МИНИСТЕРСТВО НА ЗДРАВЕОПАЗВАНЕТО

Изх. № 26.00-561/2.4.2012 г.

Отговор на поставени въпроси относно: *Обществена поръка с предмет "Извършване на СМР в „СБАЛ по онкология" ЕАД – гр. София и УМБАЛ „Св. Марина" ЕАД – гр. Варна", групирани в две обособени позиции, открита с Решение № РД-17-108/24.01.2012 г., номер на обявлението в АОП: 00080-2012-0018*

Във връзка с горесцитираната обществена поръчка давам отговор на следните отговори по **Обособена позиция №1: „Разширяване на лъчетерапевтичен комплекс в клиника по лъчелечение на „СБАЛ по Онкология" ЕАД – гр. София:**

Покривна градина при растения с дълбока коренова система

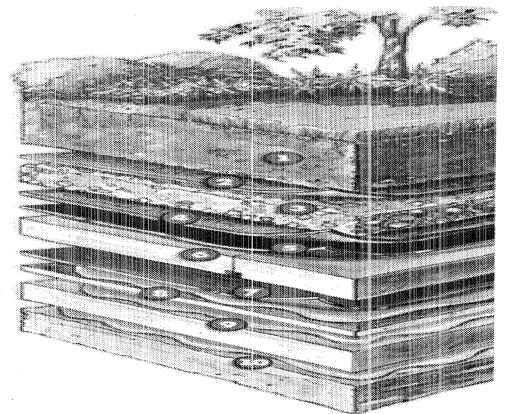
2.По отношение на отговора Ви на въпрос №13 във Ваше изходящо писмо №26.00-485/23.03.2012 г. Ви уведомяваме, че Приложение № 1, касаещо покривната градина е само споменато в обяснителната записка, но не е приложено към тръжна документация. Моля да се предостави липсващия детайл Приложение № 1 за остойностяване на позиция № 141 - Растителна среда /по детайл/ към част VI. Покривни изолации - б./Лъчетерапевтичен комплекс - бункери от приложение Б2;

Отговор 9: Предвидена е покривна градина (Пр.1) при растения с дълбока коренова система състоящ се от: растителна среда (торопчвена смес), геотекстил, дренажен пласт-баласт, геотекстил, 40mil /1mm/ преграда за корените, изолация от екструдирани полистирол с дренажни канали с дебелина 5 см, EPDM или Sure-Weld TPO изцяло залепена мембрана, 1/2" грунд, топлоизолация, покривна основа.

При покривните градини с дълбока коренова с-ма Мембраните EPDM са с дебелина 90mil /2,3mm/ или TPO с дебелина 80 mil /2mm/. Геотекстил - полипропиленови нетъкани иглонабивни платна, които са стабилизирани за устойчивост на химикали в почвата, плесен и насекоми и не се разграждат. Дренажен панел- състои се от твърда сърцевина от полистирол с „чашки” и отвори за задържане на вода и дрениране. Към задържащата страна на сърцевината е залепено нетъкано полипропиленово филтърно платно за предотвратяване попадането на частици във водните резервоари. Панелът има предназначението да задържа водата в покривните градини и да отвежда излишното количество вода в дренажната с-ма. Влагозадържаща подложка се състои от иглонабивни рециклирани синтетични влакна с предназначение да задържат влагата в
